NVE

Vår dato: 10.09.2026

Vår ref.: 202521065-13 Oppgis ved henvendelse

Pumpe i nedre del av Brattlandsdalsåa av hensyn til anadrom fisk er ikke konsesjonspliktig – Suldal kommune i Rogaland fylke

Figur 1. Utbyggingsområdet med trase for rørgata fra pumpe i Suldalsvatn til utløpet i Brattlandsdalsåa.

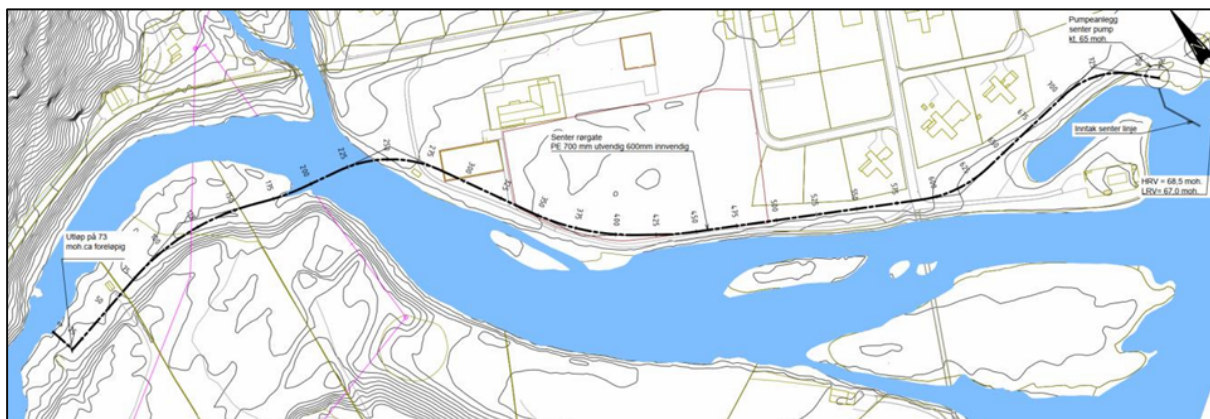
«I konseptbeskrivinga vises at utløpet til anlegget skal plasserast i nærleiken av et gammalt brufundament (side 14). Fylkesdirektøren legger til grunn at brufundamentet skal bevarast og har elers ingen merknader i saken.»

«Prosjektet er lagt til det verna bustadfeltet i Kilen på Nesflaten i Suldal kommune, der eg som grunneigar har sterke motsegner mot ei eventuell gjennomføring av tiltaket.»

«Det er såleis ein risiko for at ein svikt i reinseanlegget vil kunna pumpe restar av kloakken opp i elva.(Ref. til havari av anlegg i Odda, der kloakken går rett ut i Sørfjorden.)»

Olav Martin Skaar er negativ til tiltaket fordi han mener at anlegget blir lagt nær vernet bebyggelse på østsiden av elva. NVE vil påpeke at forholdene til vernet bebyggelse utenfor vassdraget ikke er et forhold som skal vektlegges ved vurdering av konsesjonsplikt etter vannressursloven. Det er kun forholdene i vassdraget som skal vurderes.

Tiltaket er planlagt med rørgate som skal krysse elva ca. 500 m oppstrøms utløpet i Suldalsvatn. Ifølge planen (dok. 2) skal røret graves ned i elvebunnen ved krysningspunktet, og det skal dekket med erosjonssikkert materiale, og slik at det ikke påvirker strømningsforholdene i elva. NVE mener derfor at tiltaket ikke vil ha noen nevneverdig negative påvirkninger på vassdraget.

Til Rogaland fylkeskommune – *«Lyse Kraft vil hensynta dette [nyere tids kulturminne i form av brofundamenter] ved eventuell gjennomføring av prosjektet. Verneplanen for bygningsmiljøet på Kilen vil også hensyntas.»*

Til Olav Martin Skaar – *«Trasé på vestre side er vurdert og forkastet på grunn av bl.a. hensyn til drikkevannskilde og ustabile grunnforhold nede ved Suldalsvatnet. Skårs bekymring knyttet til svikt i kloakkanlegget er identifisert og håndteres som en egen risiko i prosjektet.»*
